【項目：添付書類八】

赤字又は赤枠：申請時の変更箇所
青字又は青枠：補正時の変更箇所

既許可 添付書類八 (令和3年4月28日許可)	当初申請 (令和3年8月23日申請)	補正 (令和5年10月27日)	備考
<p>1. 安全設計</p> <p>1.4 耐震設計</p> <p>1.4.1 設計基準対象施設の耐震設計</p> <p>1.4.1.3 地震力の算定方法</p> <p>(2) 動的地震力</p> <p>動的地震力は、Sクラスの施設、屋外重要土木構造物及びBクラスの施設のうち共振のおそれのあるものに適用することとし、基準地震動及び弾性設計用地震動から定める入力地震動を入力として、動的解析により水平2方向及び鉛直方向について適切に組み合わせて算定する。なお、地震力の組合せについては水平2方向及び鉛直方向の地震力が同時に作用するものとし、影響が考えられる施設、設備に対して、許容限界の範囲内に留まることを確認する。</p> <p>Bクラスの施設のうち共振のおそれのあるものについては、弾性設計用地震動から定める入力地震動の振幅を2分の1にしたものによる地震力を適用する。</p> <p>屋外重要土木構造物、津波防護施設、浸水防止設備及び津波監視設備、浸水防止設備が設置された建物・構築物並びに使用済燃料乾式貯蔵容器については、基準地震動による地震力を適用する。</p> <p>添付書類六「7.5 地震」に示す基準地震動は、「敷地ごとに震源を特定して策定する地震動」及び「震源を特定せず策定する地震動」について、解放基盤表面における水平方向及び鉛直方向の地震動としてそれぞれ策定し、年超過確率は、$10^{-4} \sim 10^{-6}$程度である。</p> <p>また、弾性設計用地震動は、基準地震動との応答スペクトルの比率が目安として0.5を下回らないよう基準地震動に係数0.6を乗じて設定する。ここで、係数0.6は工学的判断として、原子炉施設の安全機能限界と弾性限界に対する入力荷重の比率が0.5程度であるという知見⁽⁹⁾を踏まえ、さらに「発電用原子炉施設に関する耐震設計審査指針（昭和56年7月20日原子力安全委員会決定、平成13年3月29日一部改訂）」における基準地震動S₁の応答スペクトルをおおむね下回らないよう配慮し、余裕を持たせた値とする。また、建物・構築物及び機器・配管系ともに0.6を採用することで、弾性設計用地震動に対する設計に一貫性をとる。なお、弾性設計用地震動の年超過確率は、$10^{-3} \sim 10^{-5}$</p>	<p>(4号炉)</p> <p>1. 安全設計</p> <p>1.4 耐震設計</p> <p>1.4.1 設計基準対象施設の耐震設計</p> <p>1.4.1.3 地震力の算定方法</p> <p>(2) 動的地震力</p> <p

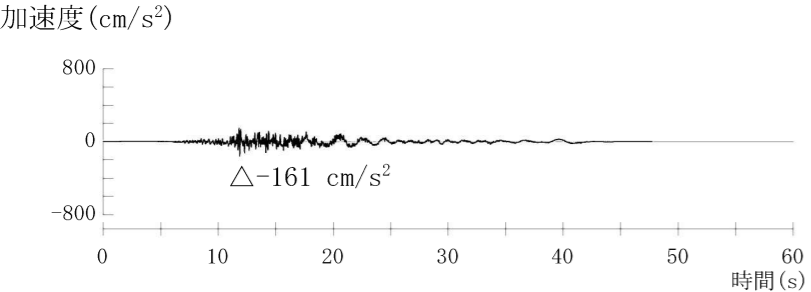
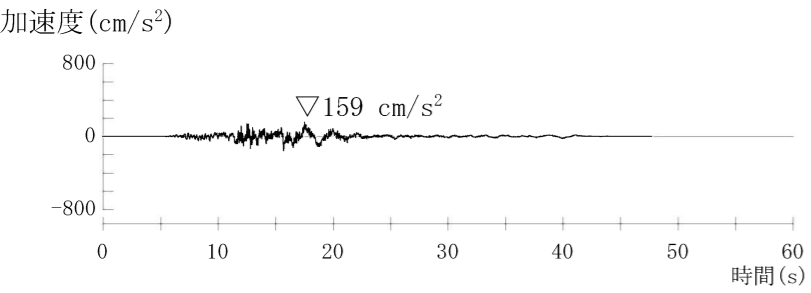
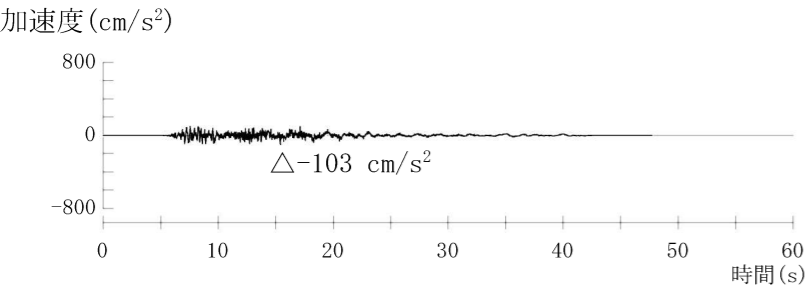
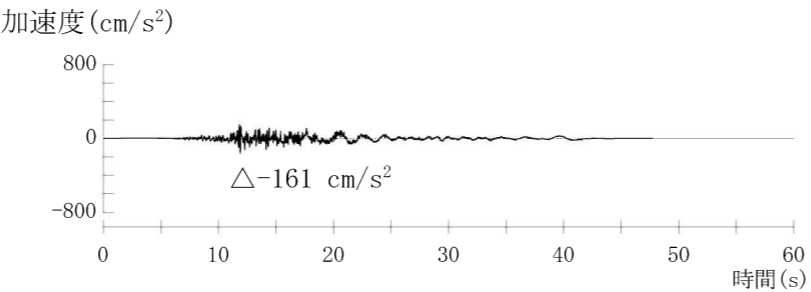
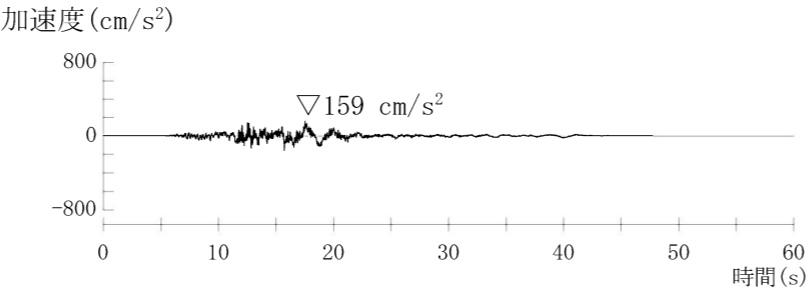
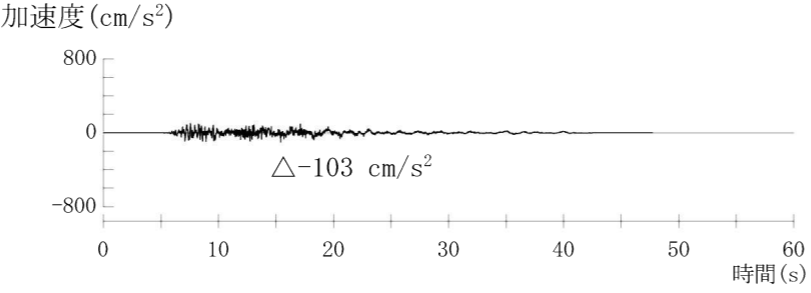
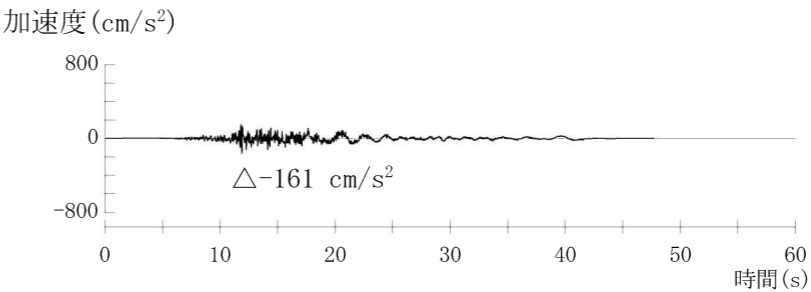
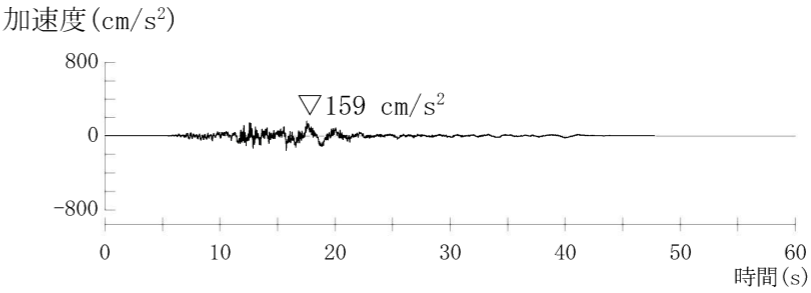
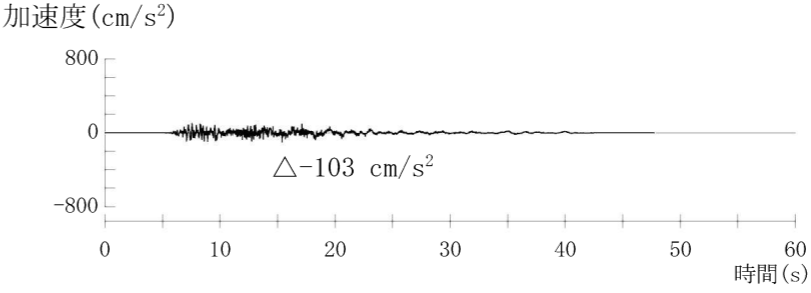
既許可 添付書類八 (令和3年4月28日許可)	当初申請 (令和3年8月23日)	補正 (令和5年10月27日)	備考
<p style="text-align: center;">新規追加</p>	<div style="border: 1px solid red; padding: 10px;"> <p>加速度 (cm/s^2)</p>  <p style="text-align: center;">加速度 (水平方向 : Sd-6_H)</p> <p>加速度 (cm/s^2)</p>  <p style="text-align: center;">加速度 (鉛直方向 : Sd-6_V)</p> <p style="text-align: center;">第 1.4.9 図 弾性設計用地震動 Sd-6 の時刻歴波形</p> </div>	<div style="border: 1px solid blue; padding: 10px;"> <p>加速度 (cm/s^2)</p>  <p style="text-align: center;">加速度 (水平方向 : Sd-6_H)</p> <p>加速度 (cm/s^2)</p>  <p style="text-align: center;">加速度 (鉛直方向 : Sd-6_V)</p> <p style="text-align: center;">第 1.4.9 図 弾性設計用地震動 Sd-6 の時刻歴波形</p> </div>	<p>・弾性設計用地震動 Sd-6 の追加、図の変更</p>

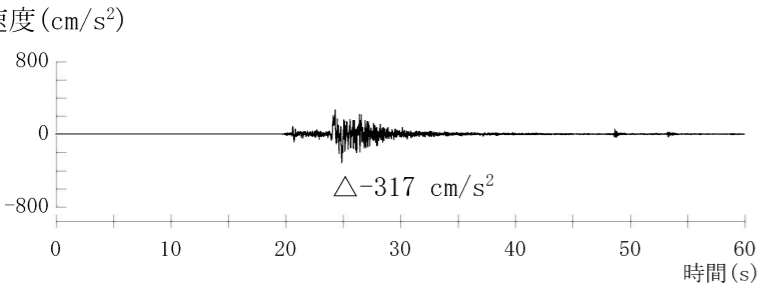
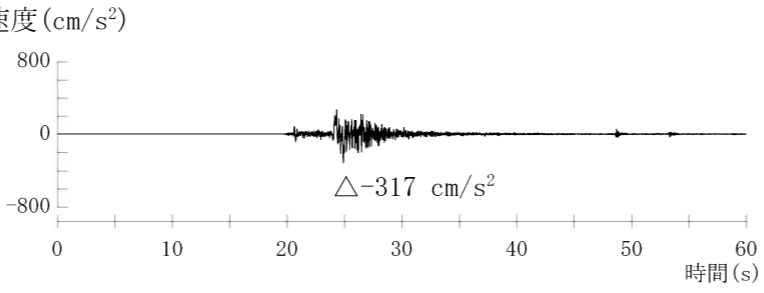
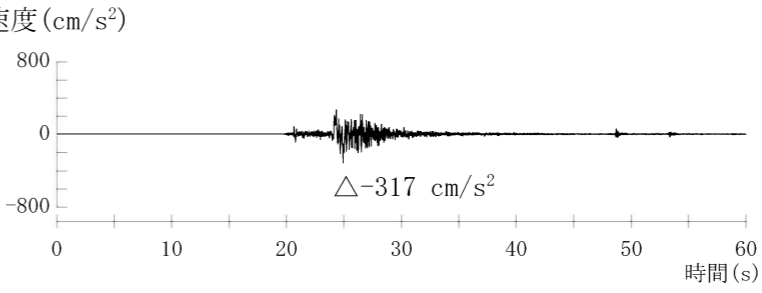
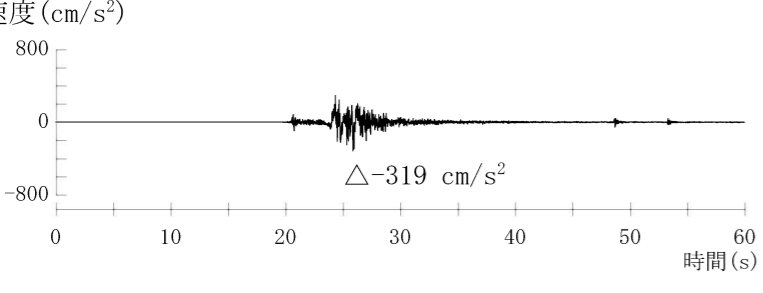
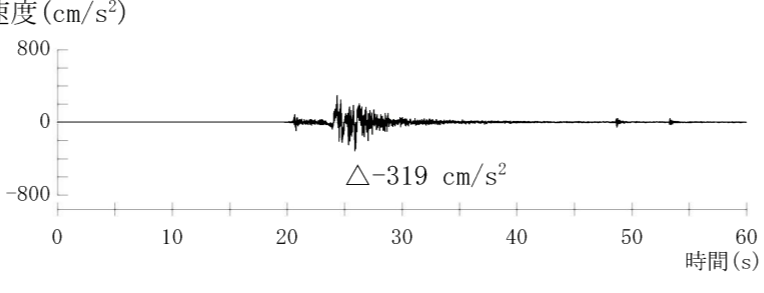
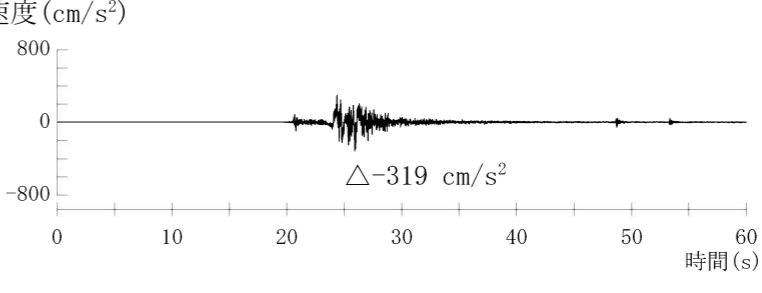
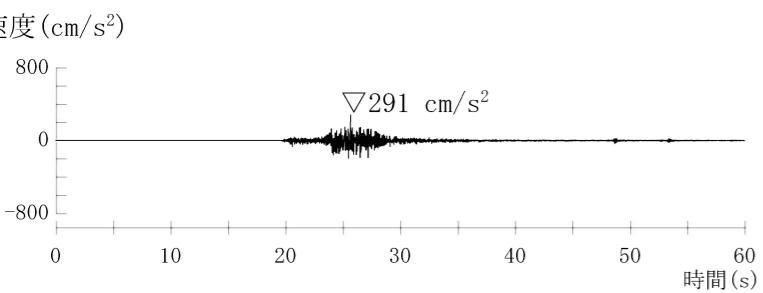
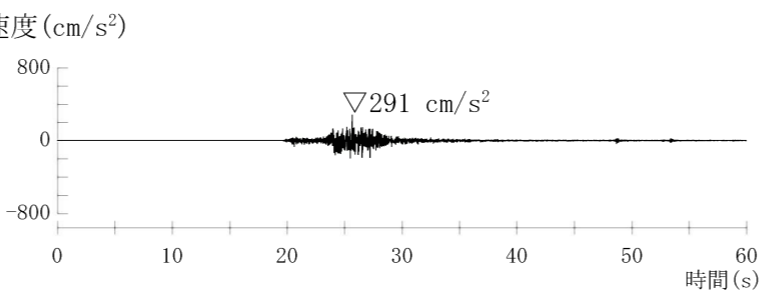
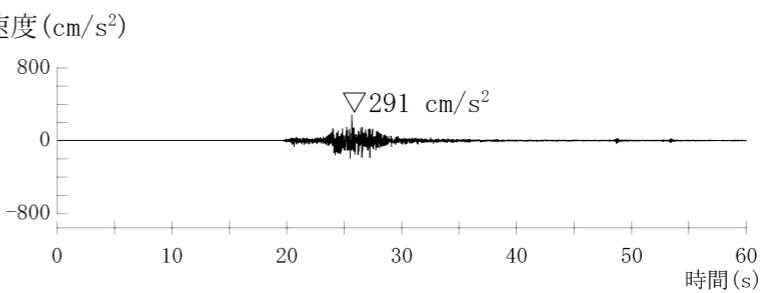
既許可 添付書類八 (令和3年4月28日許可)	当初申請 (令和3年8月23日)	補正 (令和5年10月27日)	備考																														
<div data-bbox="178 388 742 609"> <table border="0"> <tr><td>— Sd-1_H</td><td>— Sd-4_H</td></tr> <tr><td>— Sd-2_{NS}</td><td>- - - Sd-5_{NS}</td></tr> <tr><td>- - - Sd-2_{EW}</td><td>- - - Sd-5_{EW}</td></tr> <tr><td>- - - Sd-3_{NS}</td><td>- - - S₁</td></tr> <tr><td>- - - Sd-3_{EW}</td><td></td></tr> </table> </div> <div data-bbox="178 1774 816 1848"> <p>第1.4.9図 弾性設計用地震動と旧耐震指針における 基準地震動S₁の比較 (水平方向)</p> </div>	— Sd-1 _H	— Sd-4 _H	— Sd-2 _{NS}	- - - Sd-5 _{NS}	- - - Sd-2 _{EW}	- - - Sd-5 _{EW}	- - - Sd-3 _{NS}	- - - S ₁	- - - Sd-3 _{EW}		<div data-bbox="964 388 1528 609"> <table border="0"> <tr><td>— Sd-1_H</td><td>— Sd-4_H</td></tr> <tr><td>— Sd-2_{NS}</td><td>- - - Sd-5_{NS}</td></tr> <tr><td>- - - Sd-2_{EW}</td><td>- - - Sd-5_{EW}</td></tr> <tr><td>- - - Sd-3_{NS}</td><td>- - - Sd-6_H</td></tr> <tr><td>- - - Sd-3_{EW}</td><td>- - - S₁</td></tr> </table> </div> <div data-bbox="964 1774 1602 1848"> <p>第1.4.10図 弾性設計用地震動と旧耐震指針における 基準地震動S₁の比較 (水平方向)</p> </div>	— Sd-1 _H	— Sd-4 _H	— Sd-2 _{NS}	- - - Sd-5 _{NS}	- - - Sd-2 _{EW}	- - - Sd-5 _{EW}	- - - Sd-3 _{NS}	- - - Sd-6 _H	- - - Sd-3 _{EW}	- - - S ₁	<div data-bbox="1751 388 2315 609"> <table border="0"> <tr><td>— Sd-1_H</td><td>— Sd-4_H</td></tr> <tr><td>— Sd-2_{NS}</td><td>- - - Sd-5_{NS}</td></tr> <tr><td>- - - Sd-2_{EW}</td><td>- - - Sd-5_{EW}</td></tr> <tr><td>- - - Sd-3_{NS}</td><td>- - - Sd-6_H</td></tr> <tr><td>- - - Sd-3_{EW}</td><td>- - - S₁</td></tr> </table> </div> <div data-bbox="1751 1774 2389 1848"> <p>第1.4.10図 弾性設計用地震動と旧耐震指針における 基準地震動S₁の比較 (水平方向)</p> </div>	— Sd-1 _H	— Sd-4 _H	— Sd-2 _{NS}	- - - Sd-5 _{NS}	- - - Sd-2 _{EW}	- - - Sd-5 _{EW}	- - - Sd-3 _{NS}	- - - Sd-6 _H	- - - Sd-3 _{EW}	- - - S ₁	<div data-bbox="2493 409 2849 483"> <p>・弾性設計用地震動 Sd-6 の追加、図の変更</p> </div>

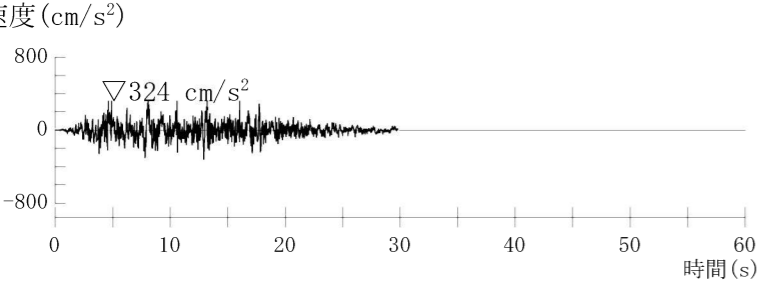
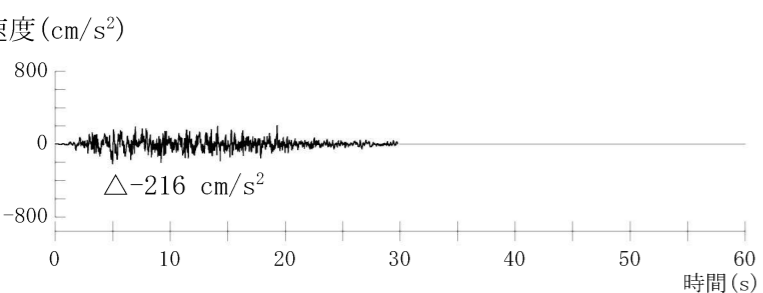
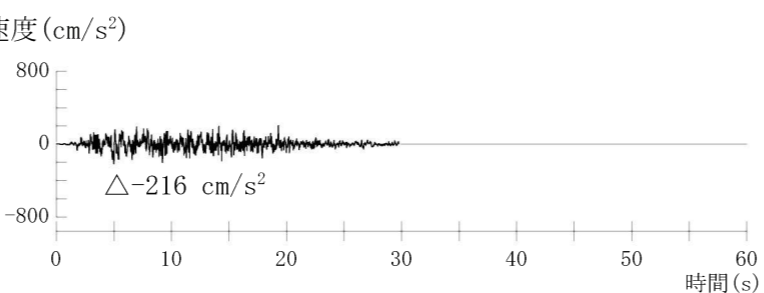
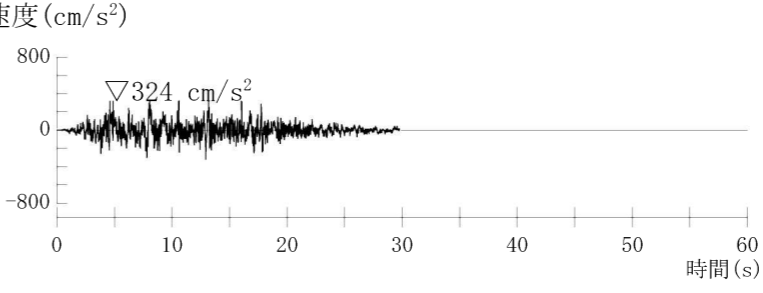
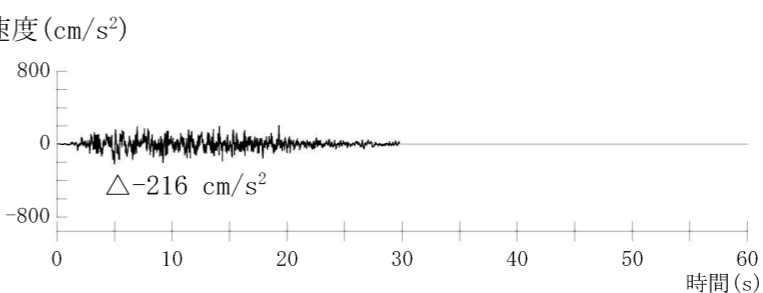
既許可 添付書類八 (令和3年4月28日許可)	当初申請 (令和3年8月23日)	補正 (令和5年10月27日)	備考
<div data-bbox="237 399 430 598" style="margin-bottom: 10px;"> <p>— Sd-1_H</p> <p>— Sd-2_{NS}</p> <p>- - Sd-3_{NS}</p> <p>— Sd-4_H</p> <p>- - Sd-5_{NS}</p> </div>  <p data-bbox="207 1816 786 1890">第1.4.1図 弾性設計用地震動の応答スペクトル (水平方向：NS)</p>	<div data-bbox="1053 388 1231 619" style="margin-bottom: 10px;"> <p>— Sd-1_H</p> <p>— Sd-2_{NS}</p> <p>- - Sd-3_{NS}</p> <p>— Sd-4_H</p> <p>- - Sd-5_{NS}</p> <p>- - Sd-6_H</p> </div>  <p data-bbox="994 1816 1587 1890">第1.4.1図 弾性設計用地震動の応答スペクトル (水平方向：NS)</p>	<div data-bbox="1825 388 2003 619" style="margin-bottom: 10px;"> <p>— Sd-1_H</p> <p>— Sd-2_{NS}</p> <p>- - Sd-3_{NS}</p> <p>— Sd-4_H</p> <p>- - Sd-5_{NS}</p> <p>- - Sd-6_H</p> </div>  <p data-bbox="1780 1816 2374 1890">第1.4.1図 弾性設計用地震動の応答スペクトル (水平方向：NS)</p>	<p data-bbox="2493 409 2849 483">・弾性設計用地震動 Sd-6 の追加、図の変更</p>

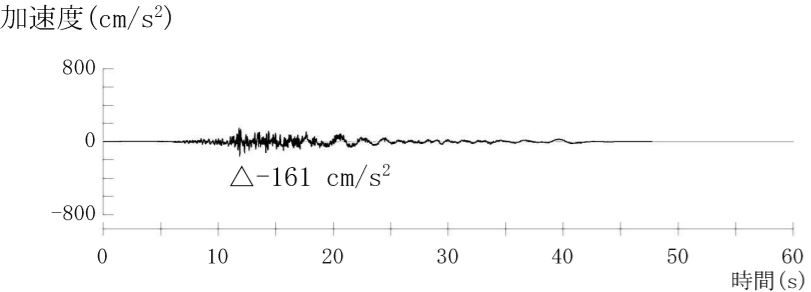
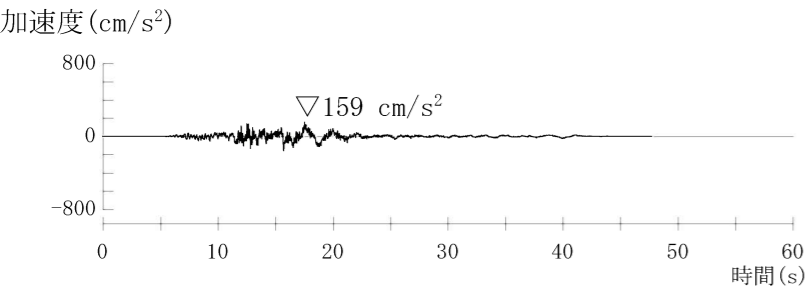
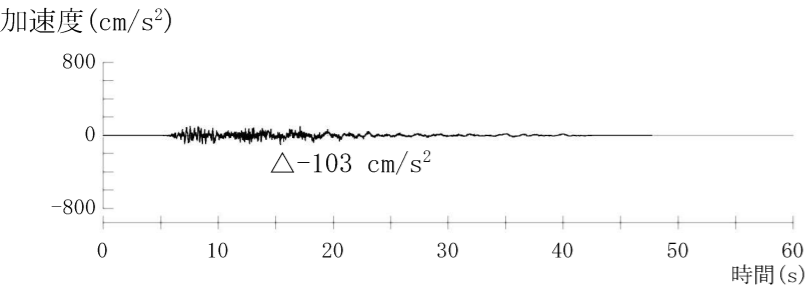
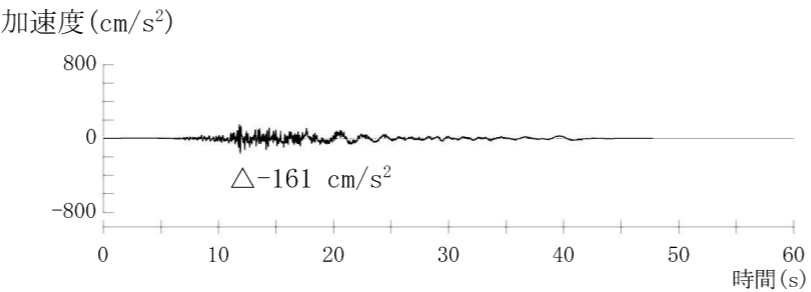
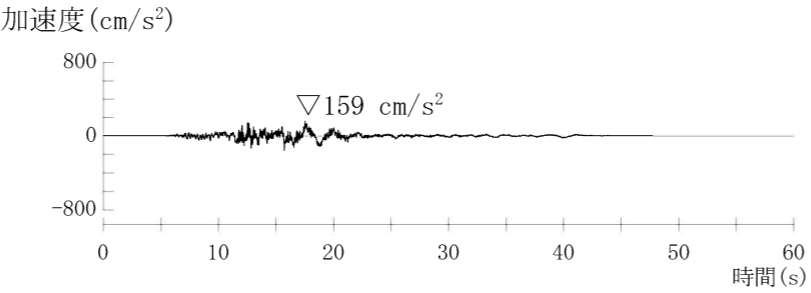
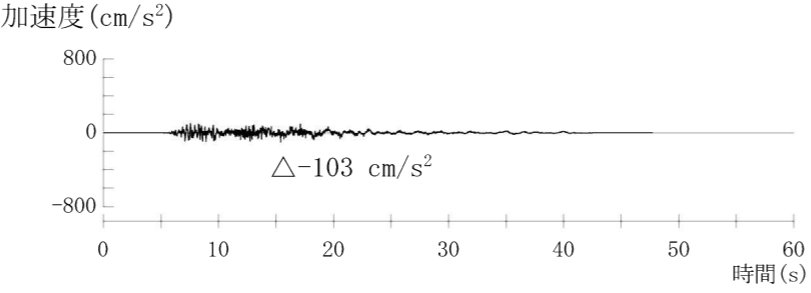
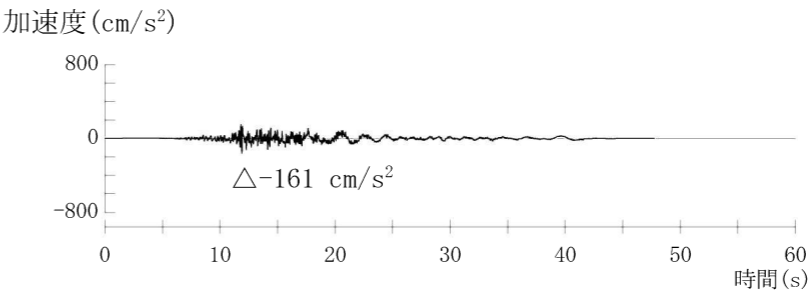
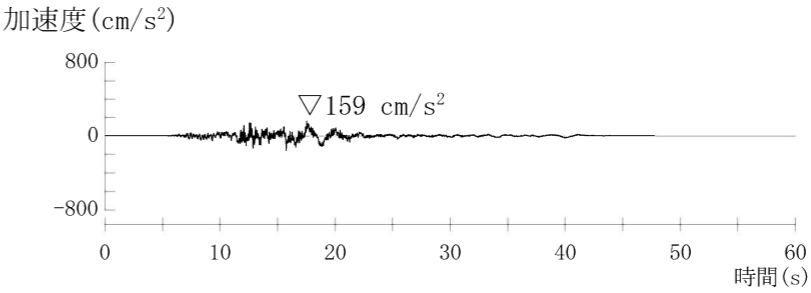
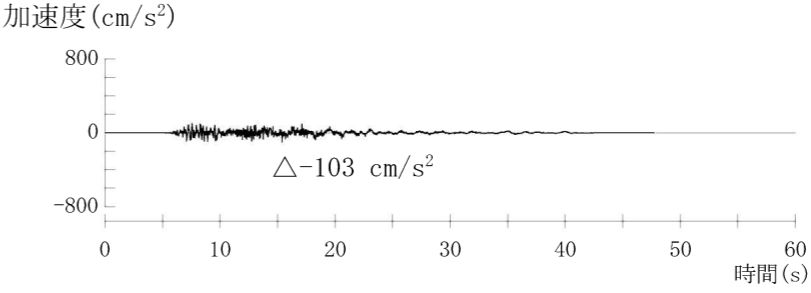
既許可 添付書類八 (令和3年4月28日許可)	当初申請 (令和3年8月23日)	補正 (令和5年10月27日)	備考
<div data-bbox="237 399 430 598" style="margin-bottom: 10px;"> <p>— Sd-1_H</p> <p>— Sd-2_{EW}</p> <p>- - - Sd-3_{EW}</p> <p>— Sd-4_H</p> <p>- - - Sd-5_{EW}</p> </div> <p style="text-align: center;">第1.4.2図 弾性設計用地震動の応答スペクトル (水平方向：EW)</p>	<div data-bbox="1023 388 1202 630" style="margin-bottom: 10px;"> <p>— Sd-1_H</p> <p>— Sd-2_{EW}</p> <p>- - - Sd-3_{EW}</p> <p>— Sd-4_H</p> <p>- - - Sd-5_{EW}</p> <p>- - - Sd-6_H</p> </div> <p style="text-align: center;">第1.4.2図 弾性設計用地震動の応答スペクトル (水平方向：EW)</p>	<div data-bbox="1810 388 1988 630" style="margin-bottom: 10px;"> <p>— Sd-1_H</p> <p>— Sd-2_{EW}</p> <p>- - - Sd-3_{EW}</p> <p>— Sd-4_H</p> <p>- - - Sd-5_{EW}</p> <p>- - - Sd-6_H</p> </div> <p style="text-align: center;">第1.4.2図 弾性設計用地震動の応答スペクトル (水平方向：EW)</p>	<p>・弾性設計用地震動 Sd-6 の追加、図の変更</p>

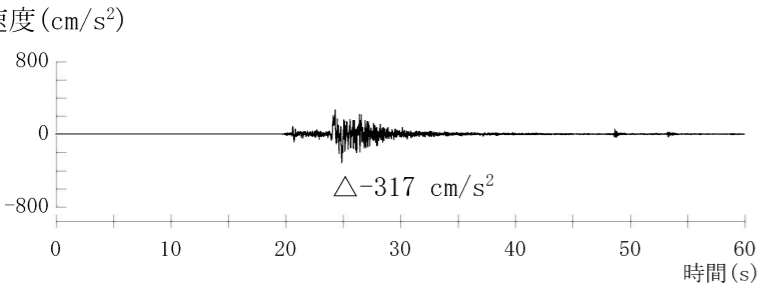
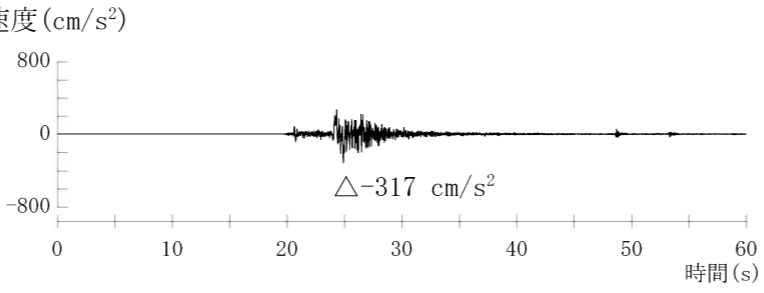
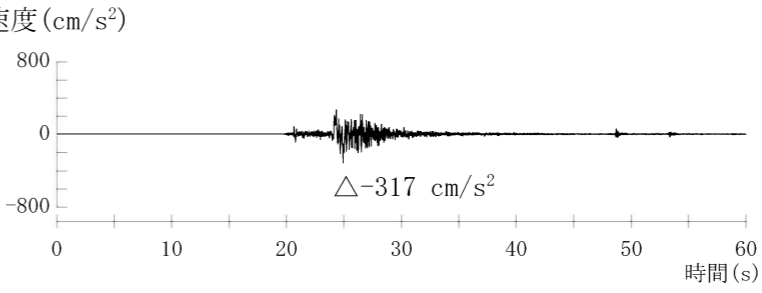
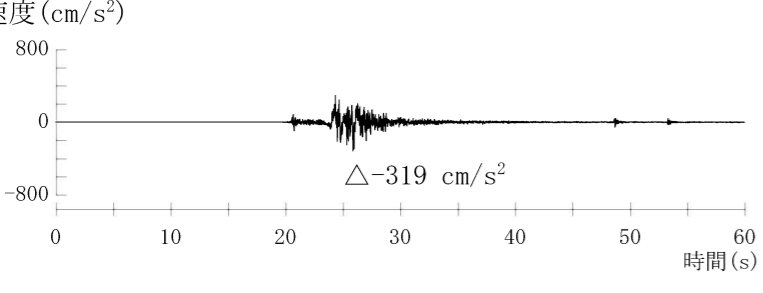
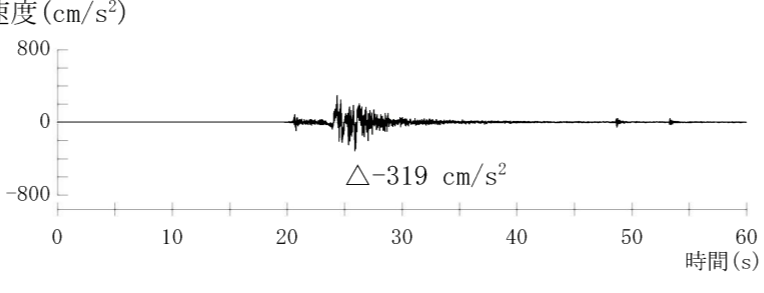
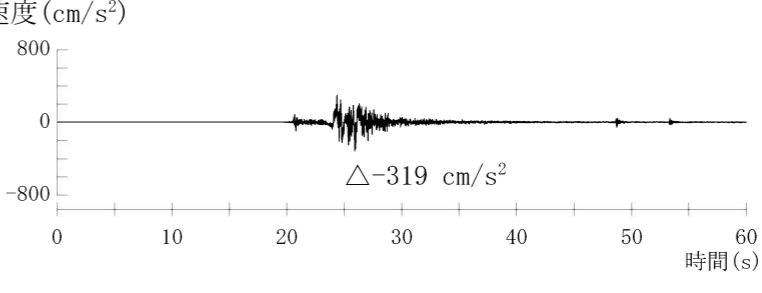
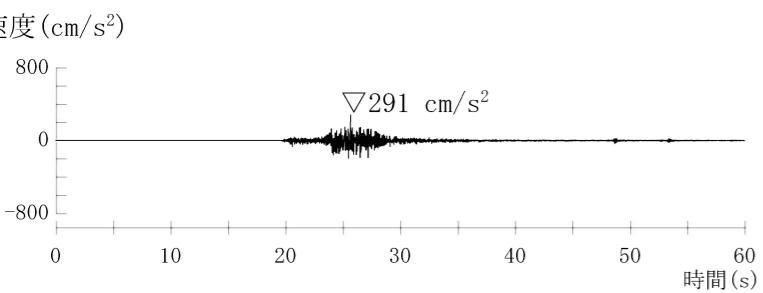
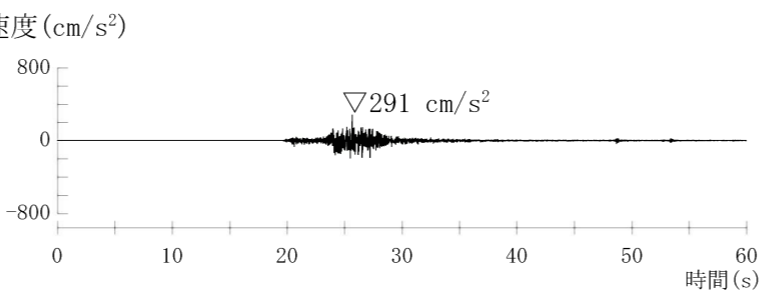
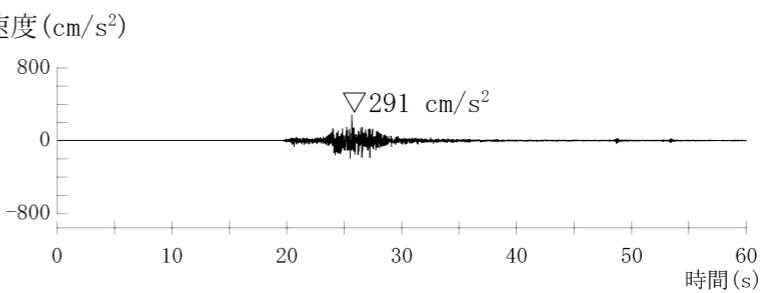
既許可 添付書類八 (令和3年4月28日許可)	当初申請 (令和3年8月23日)	補正 (令和5年10月27日)	備考
<div data-bbox="222 388 415 577"> <p>— Sd-1_v — Sd-2_{UD} - - - Sd-3_{UD} — Sd-4_v - - - Sd-5_{UD}</p> </div> <div data-bbox="207 1816 786 1890"> <p>第1.4.3図 弾性設計用地震動の応答スペクトル (鉛直方向)</p> </div>	<div data-bbox="1038 388 1231 619"> <p>— Sd-1_v — Sd-2_{UD} - - - Sd-3_{UD} — Sd-4_v - - - Sd-5_{UD} - - - Sd-6_v</p> </div> <div data-bbox="994 1816 1573 1890"> <p>第1.4.3図 弾性設計用地震動の応答スペクトル (鉛直方向)</p> </div>	<div data-bbox="1825 388 2018 619"> <p>— Sd-1_v — Sd-2_{UD} - - - Sd-3_{UD} — Sd-4_v - - - Sd-5_{UD} - - - Sd-6_v</p> </div> <div data-bbox="1780 1816 2359 1890"> <p>第1.4.3図 弾性設計用地震動の応答スペクトル (鉛直方向)</p> </div>	<div data-bbox="2493 409 2849 483"> <p>・弾性設計用地震動 Sd-6 の追加、図の変更</p> </div>
